地下一层平面图 变更前

地下一层平面图 变更后

变更内容: (因轴号有所调整, 以下均已变更后的轴号来表达)

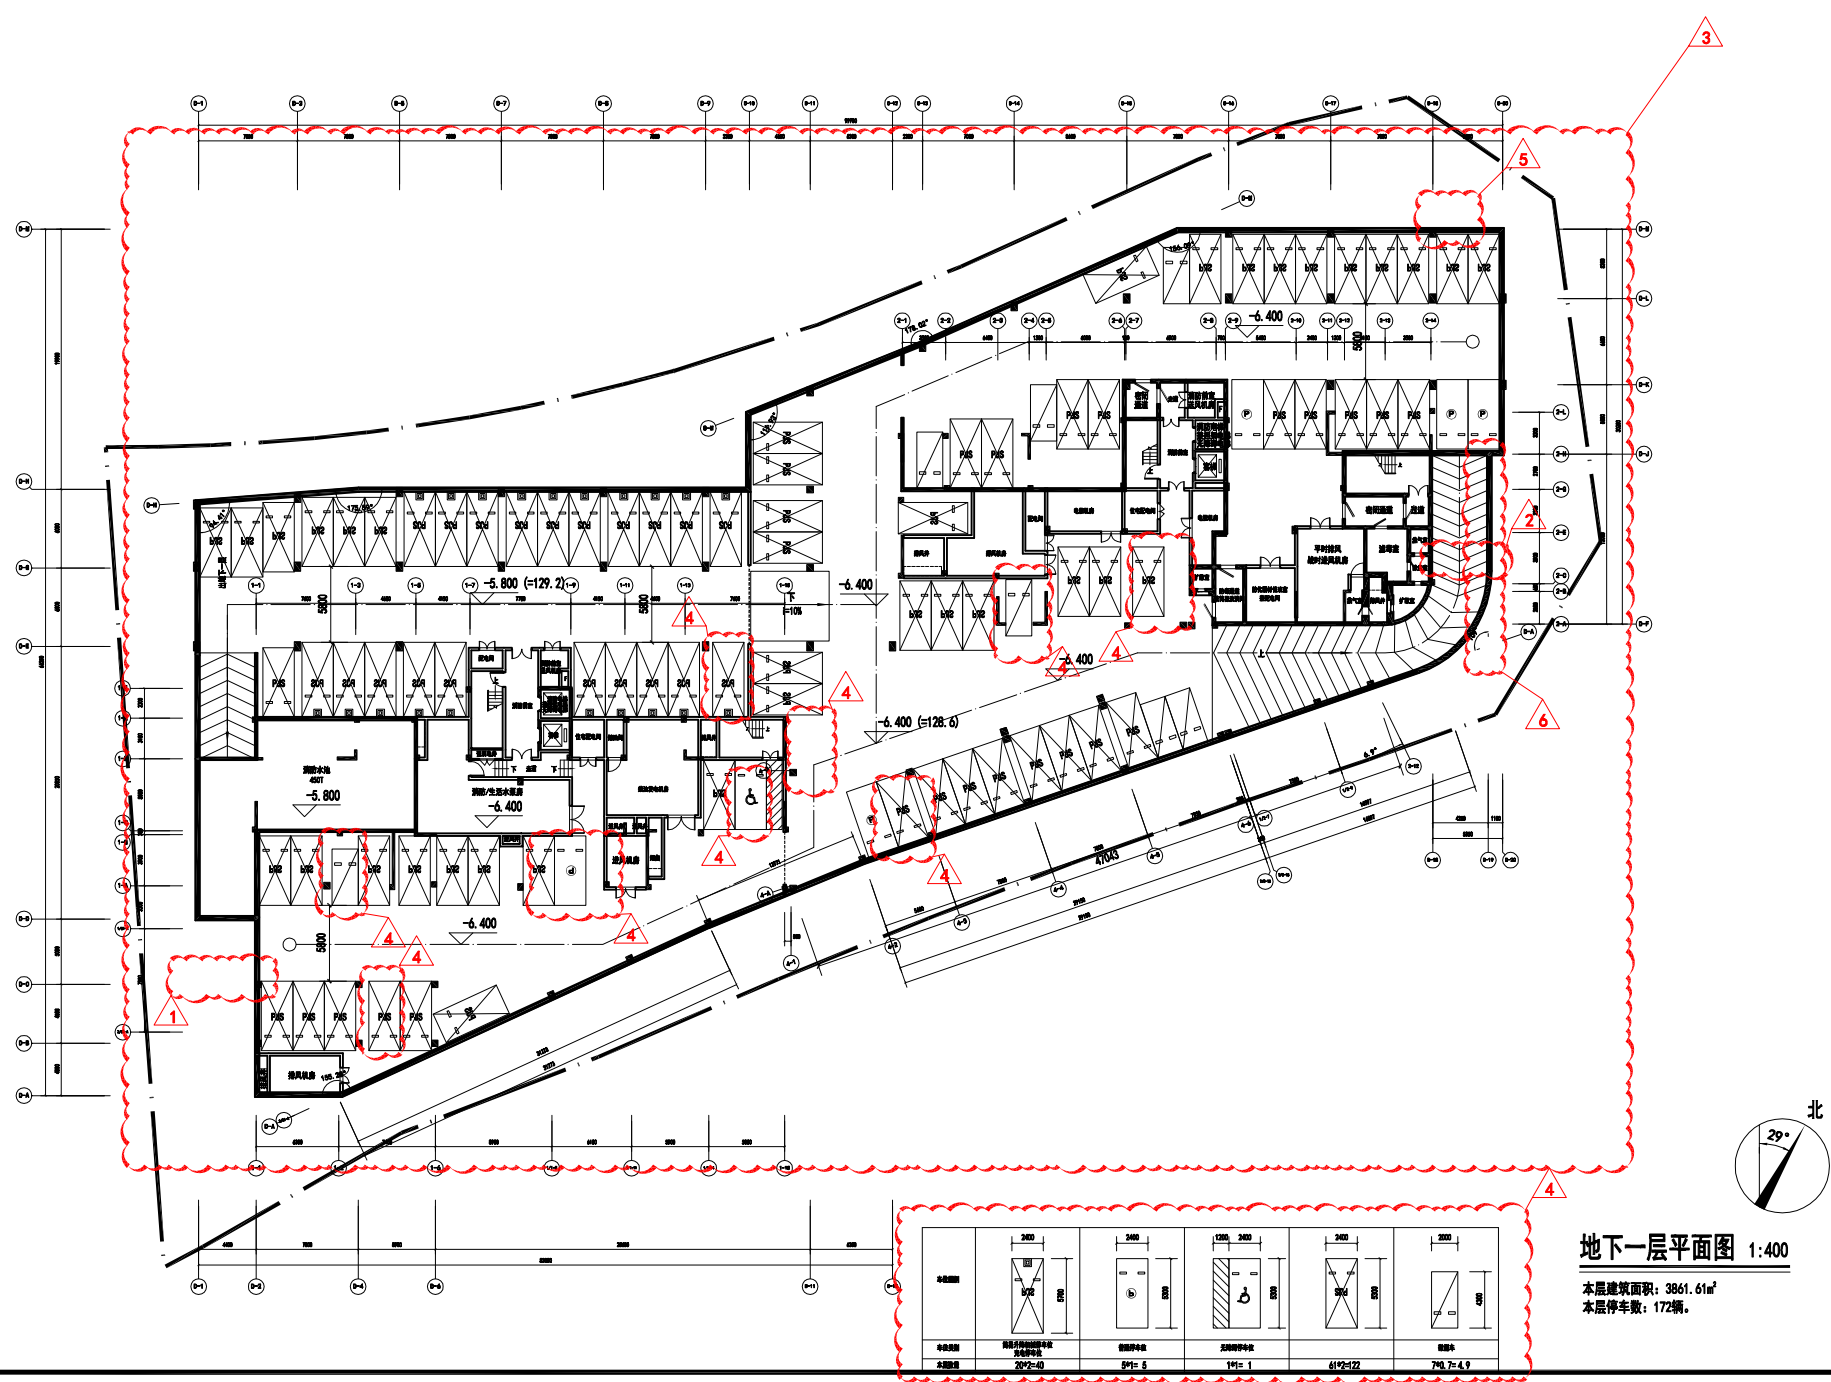
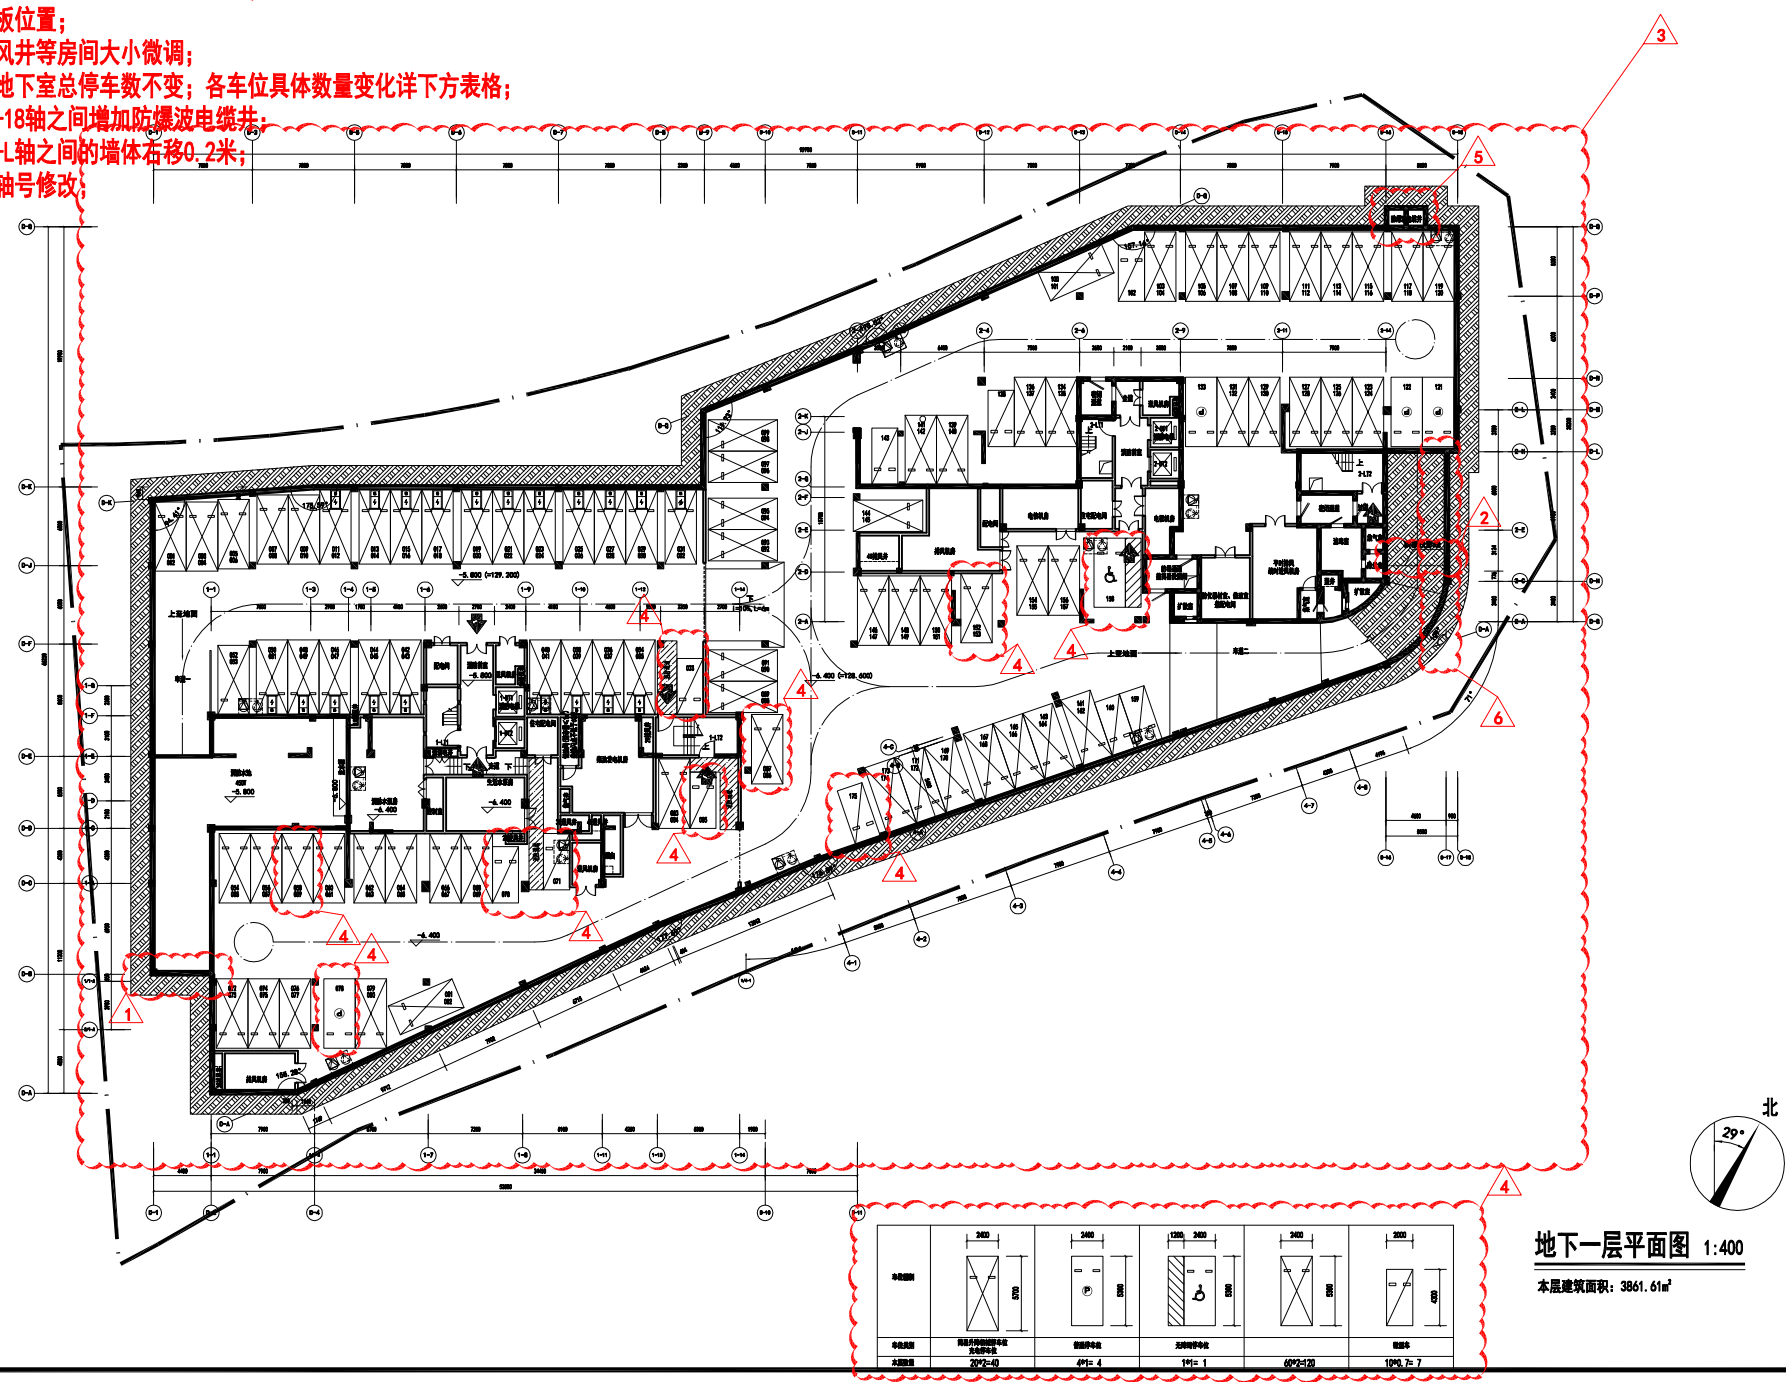
- 1: D-B轴交D-1轴与D-2轴之间的墙体往下移4.4米;
- 2: 补充地下室坡道盖板位置;
- 3: 地下室设备用房、风井等房间大小微调;
- 4: 停车位局部调整, 地下室总停车数不变; 各车位具体数量变化详下方表格;
- 5: D-Q轴交D-16轴与D-18轴之间增加防爆波电缆井;
- 6: D-17轴交D-G轴与D-L轴之间的墙体右移0.2米;
- 7: 结构柱局部微调; 轴号修改;

1#、2#楼一层平面图 变更后

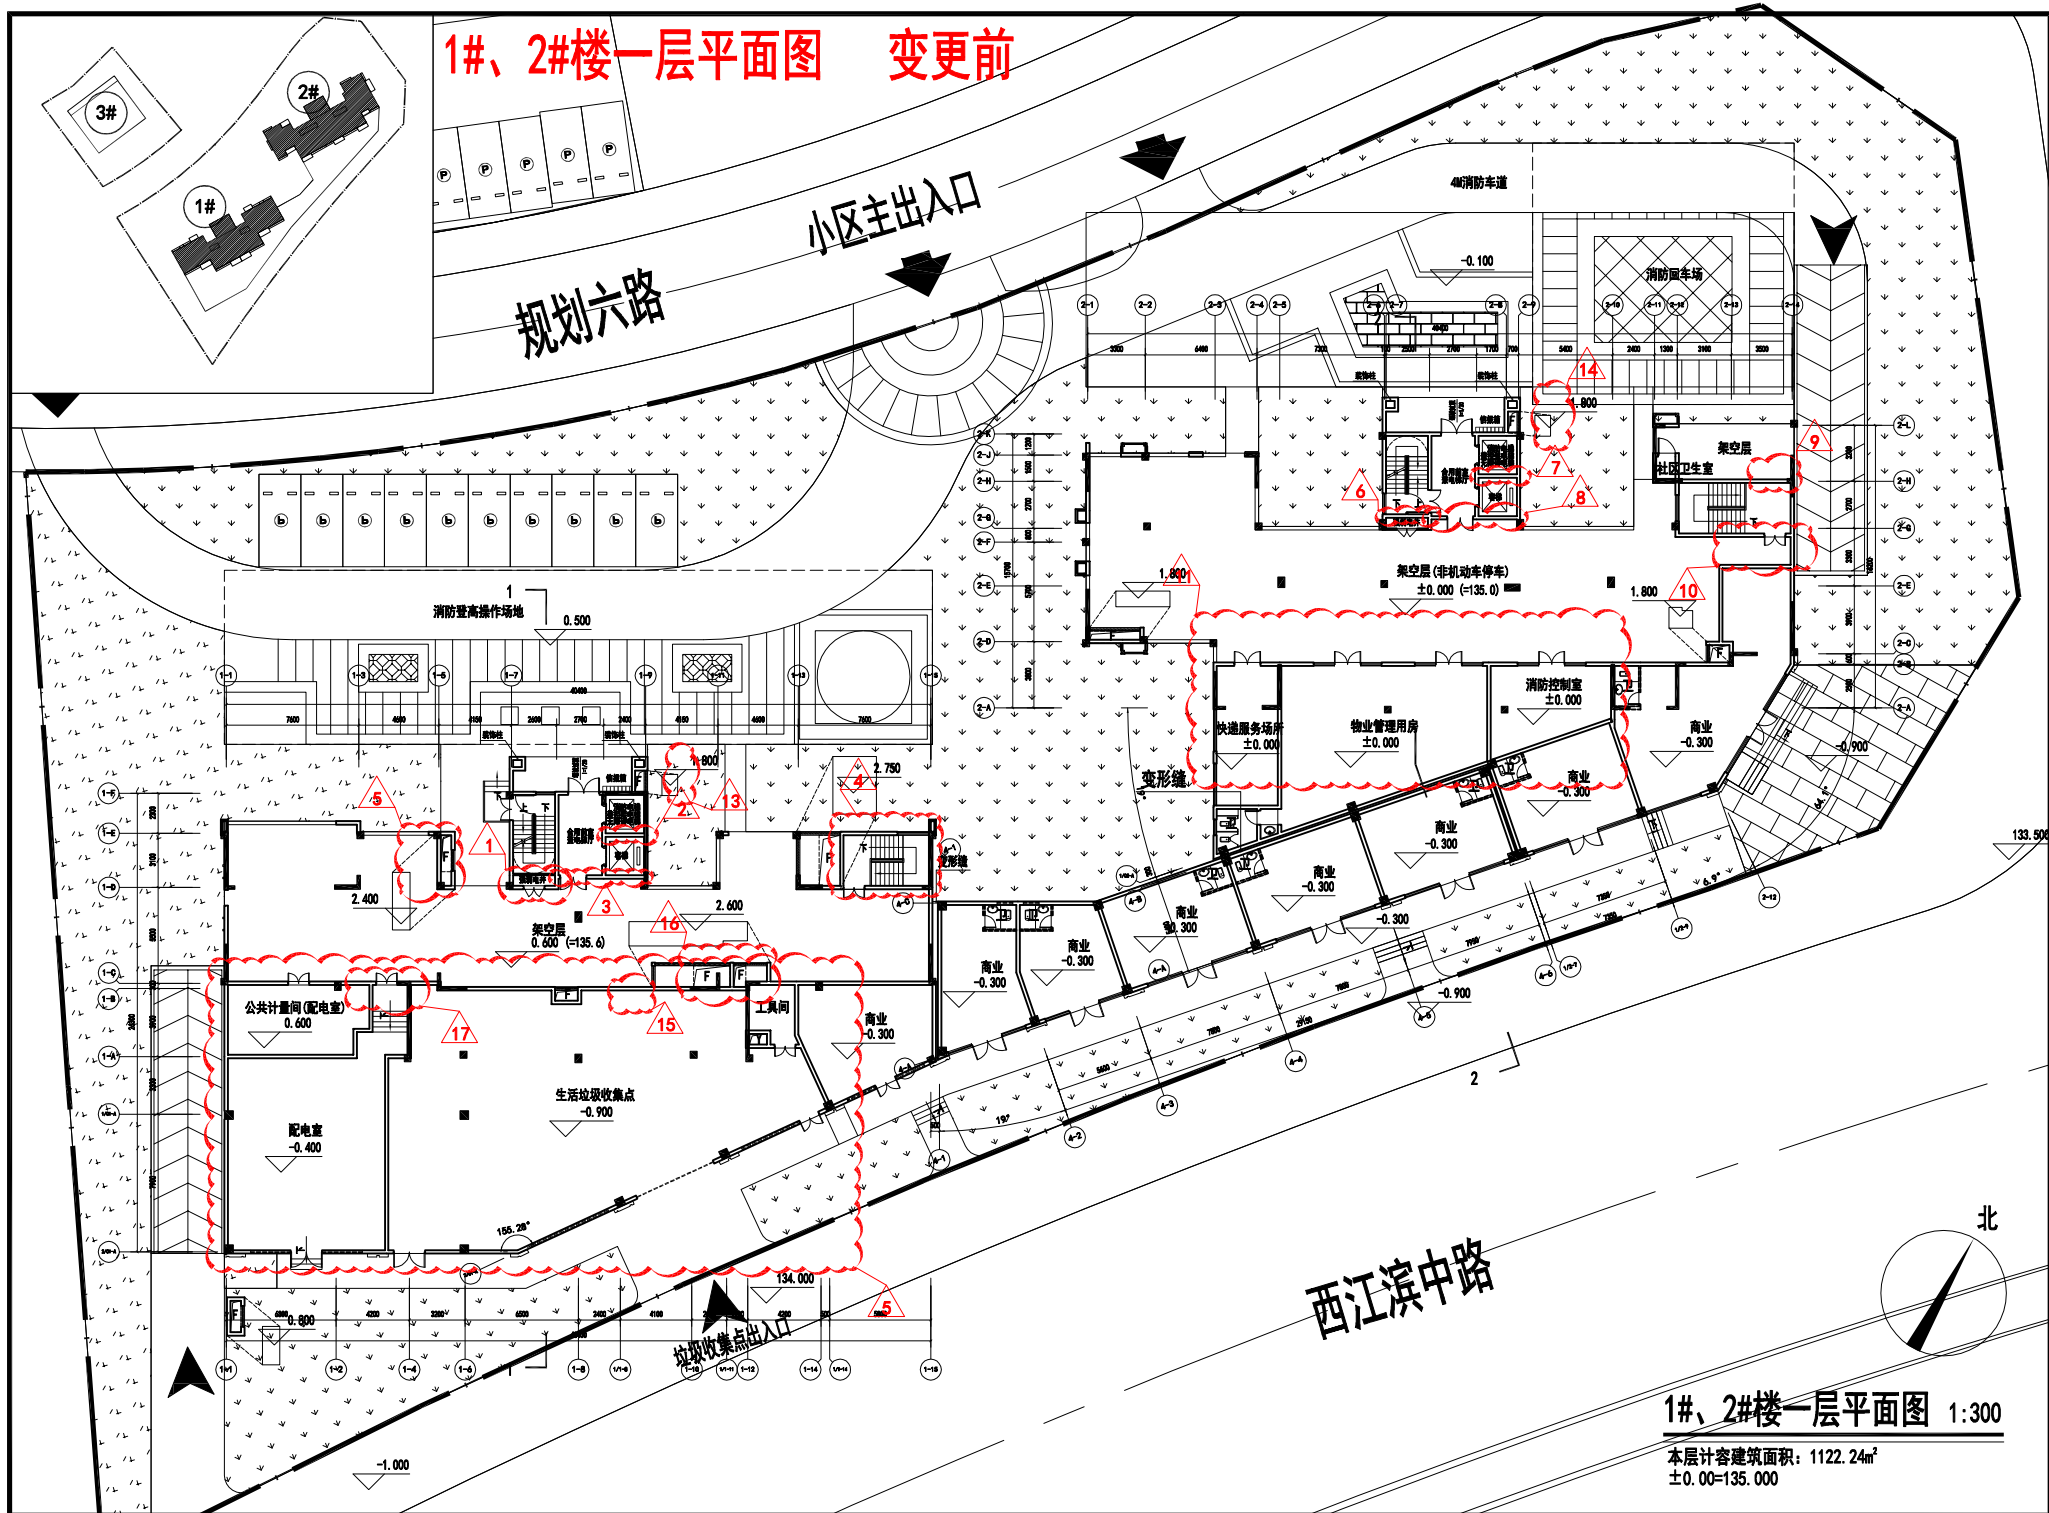
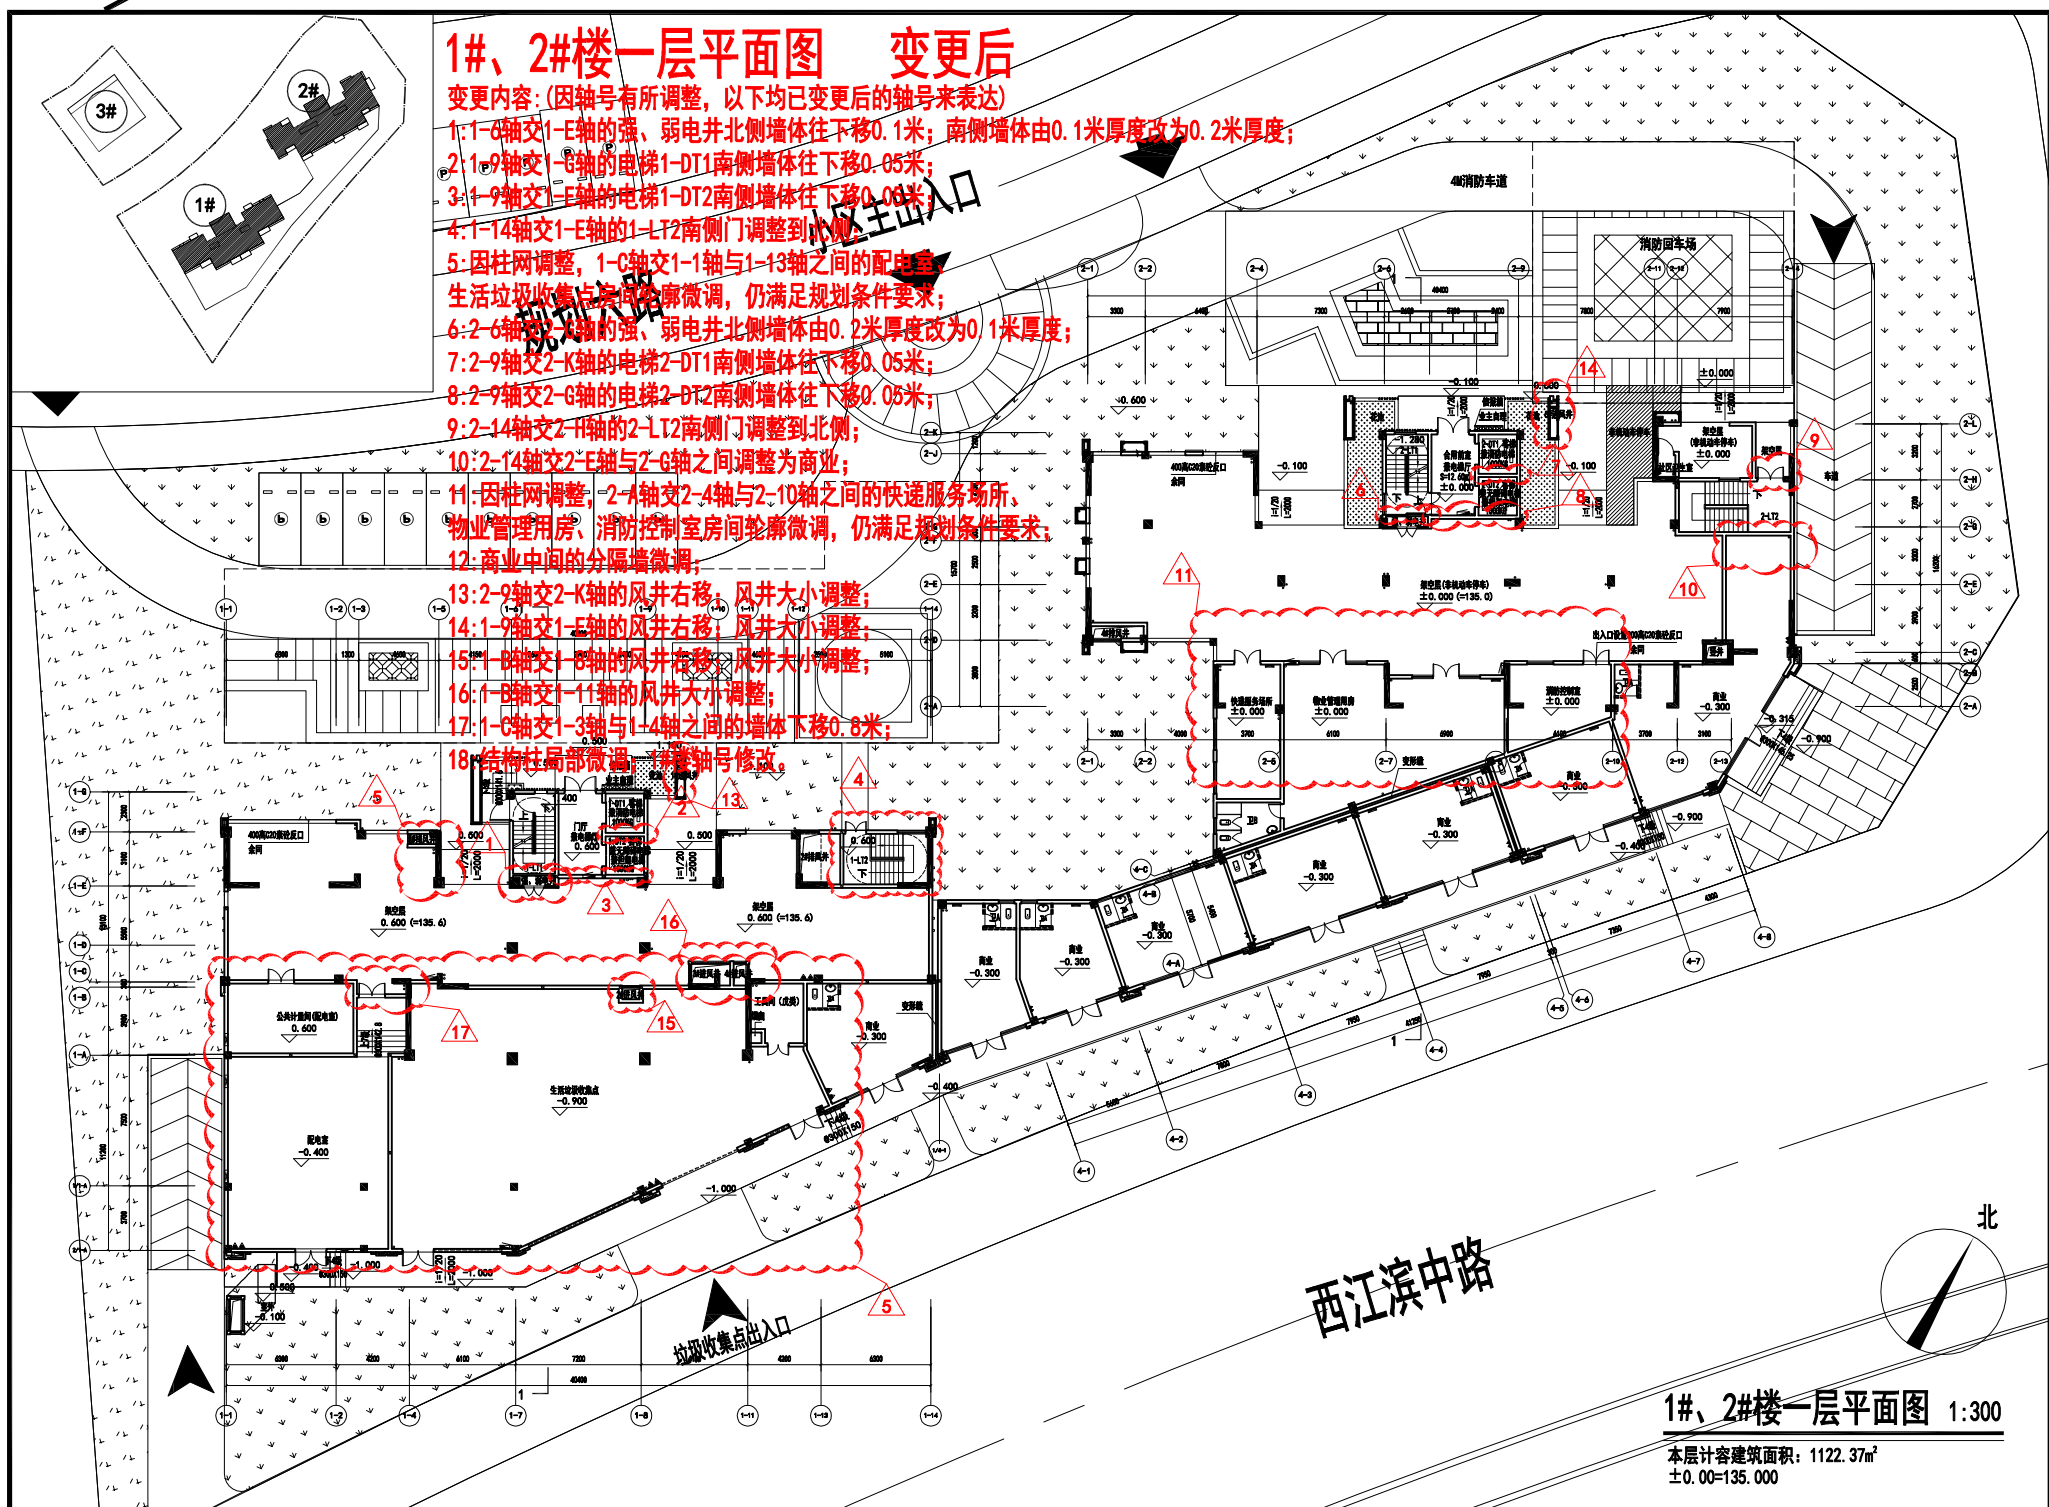
- 1-1-8轴交1-E轴的强、弱电井北侧墙体往下移0.1米; 南侧墙体由0.1米厚度改为0.2米厚度;
- 2-1-9轴交1-E轴的电梯1-DT1南侧墙体往下移0.05米;
- 3-1-9轴交1-E轴的电梯1-DT2南侧墙体往下移0.05米;
- 4-1-14轴交1-E轴的1-LT2南侧门调整到北侧;
- 5-因柱网调整, 1-C轴交1-1轴与1-13轴之间的配电室、生活垃圾收集点房间轮廓微调, 仍满足规划条件要求;
- 6-2-6轴交1-E轴的强、弱电井北侧墙体由0.2米厚度改为0.1米厚度;
- 7-2-9轴交2-K轴的电梯2-DT1南侧墙体往下移0.05米;
- 8-2-9轴交2-G轴的电梯2-DT2南侧墙体往下移0.05米;
- 9-2-14轴交2-H轴的2-LT2南侧门调整到北侧;
- 10-2-14轴交2-E轴与2-G轴之间调整为商业;
- 11-因柱网调整, 2-A轴交2-4轴与2-10轴之间的快速服务场所、物业管理用房、消防控制室房间轮廓微调, 仍满足规划条件要求;
- 12-商业中间的分隔墙微调;
- 13-2-9轴交2-K轴的风井右移; 风井大小调整;
- 14-1-9轴交1-E轴的风井右移; 风井大小调整;
- 15-1-6轴交1-E轴的风井右移; 风井大小调整;
- 16-1-6轴交1-11轴的风井大小调整;
- 17-1-C轴交1-3轴与1-4轴之间的墙体下移0.8米;
- 18-结构柱局部微调, 并修改轴号。
